TPI-215-011 Flywheel Housing D13

TPI 215-011 Flywheel Housing D13 Replacement.....hal 1

ST 43-141 I-Shift MID 130 PSID 25 FMI7.....hal 2

WB 352-101 headlight housing patah.....hal 3

Perbedaan kedudukan idler gear New Flywheel housing dan Old Flywheel Housing

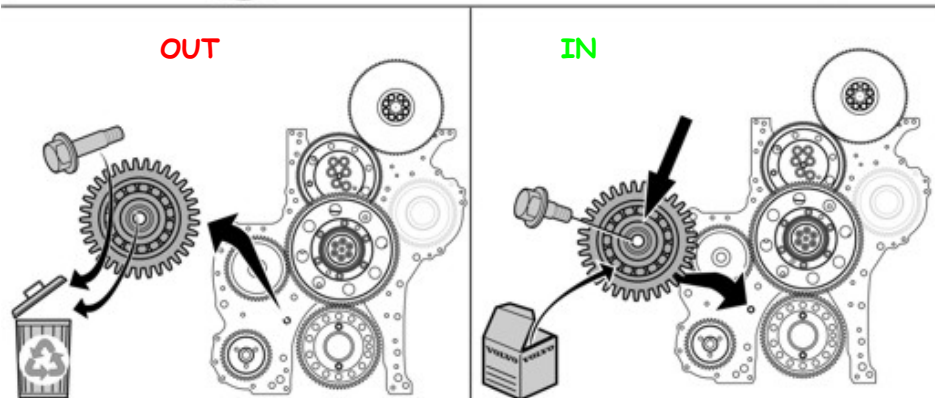
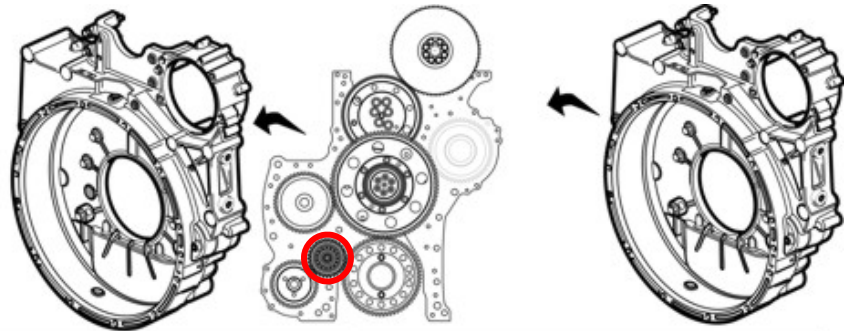
Saat ini flywheel housing engine D13A telah mengalami pergantian spare part number, dari part number 20867910 di ganti (superseded) dengan part number 21622396. Apabila anda mengganti flywheel housing tersebut, perhatikan hal-hal di bawah ini.

- Anda harus mengganti Idler gear 20934488 dengan Idler gear p/n. 21049784

- Anda harus mengganti Screw dengan part number 21050240, jika anda hanya mengganti Idler gear-nya saja, maka order pula Kit p/n. 21090322
- Anda harus melepas Shim p/n 20825082
- Kencangkan screw p/n. 21050240 dengan moment 140 +/- 10 Nm.
- Jika anda mengganti flywheel housing tersebut tanpa mengganti hal-hal tersebut di atas dapat menyebabkan keretakan pada flywheel housing.

WB 352-101 headlight housing patah

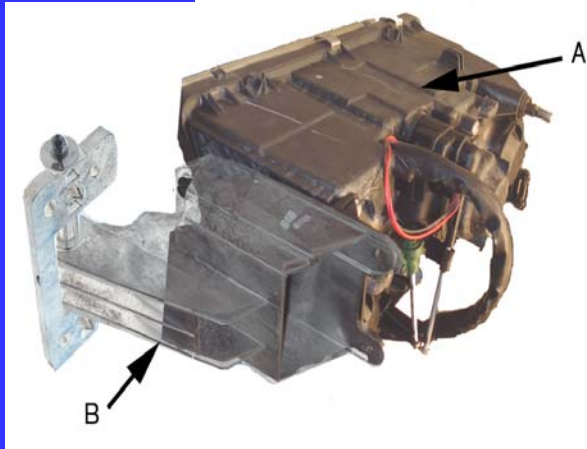
Jika headlight housing mengalami keretakan dan perlu diganti, penting untuk diperhatikan agar mengganti unit headlamp tersebut secara lengkap / komplit dengan bracket-nya. Spare part lengkap terdiri dari headlight housing (A) dan bracket

dengan engsel (B) yang dipasang bersama-sama . (lihat gambar) .

Volvo menyediakan spare part ini sebagai satu unit lengkap dan harus diganti secara komplit pula.

Jika hanya headlight housing (A) saja yang diganti dan tidak menggunakan braket engsel (B) maka headlight housing dapat patah kembali.
